Notitie / Memo

HaskoningDHV Nederland B.V.
Water

Onderwerp: Second opinion Nieuwe Spuimiddel Afsluitdijk

Figuur 2-1: Dwarsdoorsnede schetsontwerp met detail hydraulische vormgeving nabij plafond schuif (Schets VA spuimiddelen)

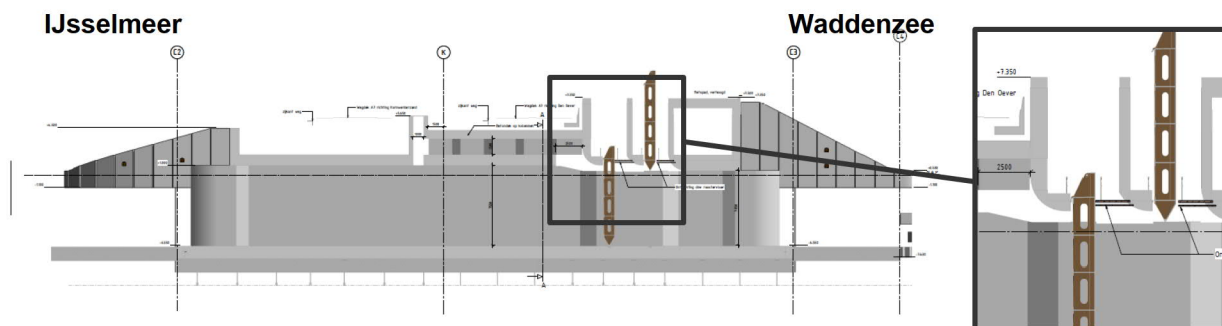
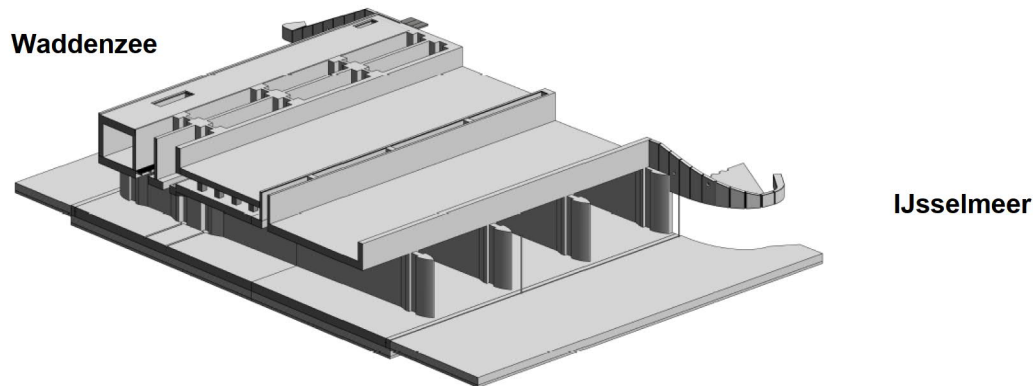
In deze notitie is beoordeeld of dit aangepaste schetsontwerp haalbaar lijkt. Daarbij richt de notitie zich op de hydraulische vormgeving en het effect hiervan op optredende golfklappen. Daarvoor is gekeken naar de berekeningsmethode, de robuustheid van die methode en de adaptiviteit van het schetsontwerp. Omdat vermoeiing de hoofdoorzaak is van het afkeuren van het originele ontwerp, is op dit fysische fenomeen de aandacht gevestigd bij de beschouwing van het gepresenteerde schetsontwerp.

De gekozen waarden van de verschillende parameters zijn op dit ogenblik redelijk, maar ook scherp ingeschat. Aangezien de berekeningsmethode niet gevalideerd is voor de configuratie van het schetsontwerp lijkt er onvoldoende ruimte voor onzekerheden die nog aan de berekeningsmethode verbonden zijn. Aanbevolen wordt om de berekening te valideren en door middel van gevoeligheidsanalyses meer inzicht te krijgen in de onzekerheden binnen de berekening. De volgende mogelijkheden zijn er om onzekerheden in de berekening te verkleinen: 1) modelproef op volle schaal in de Deltagoot, 2) monitoring van krachten na realisatie 3) numerieke CFD modellering.

Omdat de huidige berekeningswijze scherp, maar realistisch is, zijn grote aanpassingen aan het ontwerp niet bij voorbaat noodzakelijk. De uitwerking van de overgang tussen ontluchting en schuif (maatregel 6) verdient daarbij aandacht, maar is binnen het schetsontwerp nader uit te werken op basis van numerieke modellering (CFD). Verder is het mogelijk om bij de constructieve uitwerking de schuif voldoende sterk te maken.

- Nadere uitwerking van de hydraulische vormgeving van het plafond nabij schuiven.
- Het constructief ontwerp van de schuiven zo te dimensioneren dat de schuiven de golfklapbelastingen aankunnen.
- Parallel een variant uit te werken waarbij lokaal bij de schuiven het plafond van de koker met ongeveer 1 meter verhoogd wordt. Deze variant kan toegepast worden indien uit de CFD-berekening blijkt dat de belasting hoger is dan verwacht.
- Toevoegen van meetinstrumenten om gedurende de levensduur belasting te monitoren en evalueren.

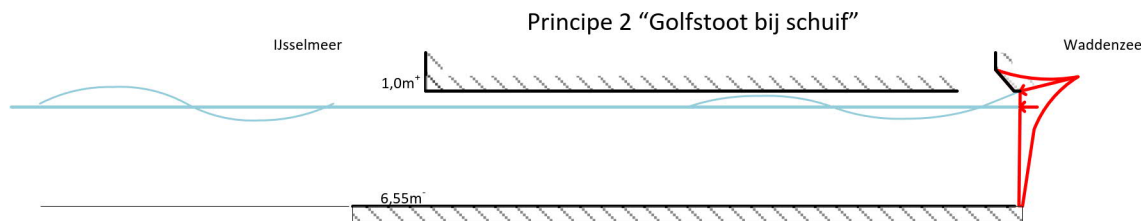
Als onderdeel van deze stap is nagegaan of de gebruikte inschattingen in de berekening de verwachtingswaarde, of juist conservatieve of onveilige waardes beschrijven (zie Bijlage 1). Ook is er gekeken hoe groot de onzekerheid in de diverse parameters is. De golfstoot nabij de schuif (golfklaptype 2) is daarbij het meest onzeker. De mate van golfdoordringing bepaalt in hoge mate de grootte van de golfklap. Dit golfvoortplantingsgedrag laat zich niet eenvoudig voorspellen via een analytische berekening. De afgeronde / afgehoekte hydraulische vormgeving nabij de schuif richting de ontluftingskamer is nog niet eerder gevalideerd. Daarbij wordt opgemerkt dat de vormgeving van dit onderdeel nog niet definitief is. Bij de golfstoot aan het begin van de koker (golfklaptype 1) is de mate van reductie van de golfstoot door de ontluftingsgaten onzeker, al lijkt het wel dat het verwaarlozen van de dempende werking van de lucht in de lange koker een conservatieve aanname is.

Figuur 3-2: Golfklap type 2: Golfstoot bij schuif. Een deel van de golf weerkaatst en een gedeelte dringt door de koker. Het deel dat doordringt, levert lokaal bij de schuif een golfstoot.

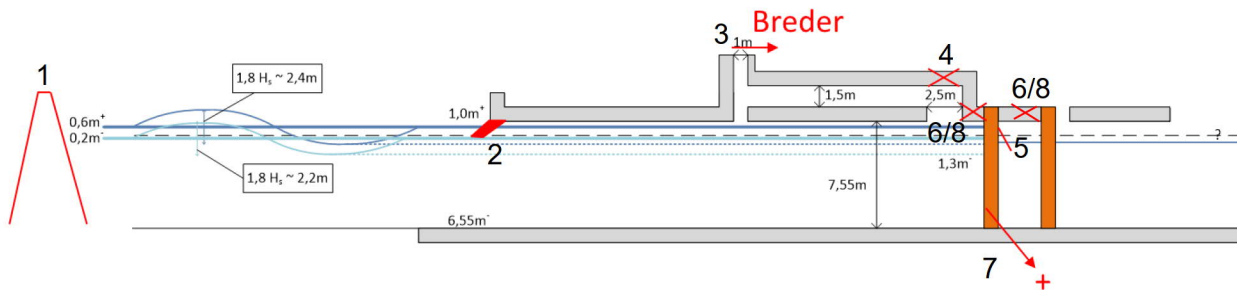
De mate van golfdoordringing en het effect hiervan op de golfklap nabij de schuif (type 2) kan goed met een numeriek CFD model gesimuleerd worden. In veel huidige state-of-the-art numerieke modellen wordt lucht nog als onsamendrukbaar aangenomen, waardoor dit mogelijk dempende effect niet wordt meegenomen. Een modelproef op volle schaal levert andere krachten door de invloed van compressibiliteit van lucht, maar de grootte hiervan is tot op heden onbekend (Wood et al. 2000; Mitsuyasu 1966). Testen op een realistische schaal zijn echter kostbaar. Gezien de wens om het schetsontwerp op korte termijn verder uit te werken, licht het valideren van de berekening door aanvullende computermodelsimulaties (CFD) voor de hand.

Mocht na de aanbevolen validatie van de analytische berekening volgen dat het ontwerp onvoldoende robuust is, dan wordt aanbevolen om het plafond lokaal te verhogen bij de schuif (maatregel 8). Met deze maatregel kan relatief veel zekerheid verkregen worden dat de lokale golfstoot (golfklap type 2) sterk vermindert. Daarmee wordt de hydraulische belasting dus sterk gereduceerd. De verhoging van het plafond lokaal bij de schuif lijkt een maatregel die uitvoerbaar is door middel van toepassing van (dun) staal in plaats van beton. Gezien de beperkte tijd die beschikbaar is voor de uitwerking van het ontwerp, wordt aanbevolen om deze maatregel parallel uit te werken als variant voor het gepresenteerde schetsontwerp.
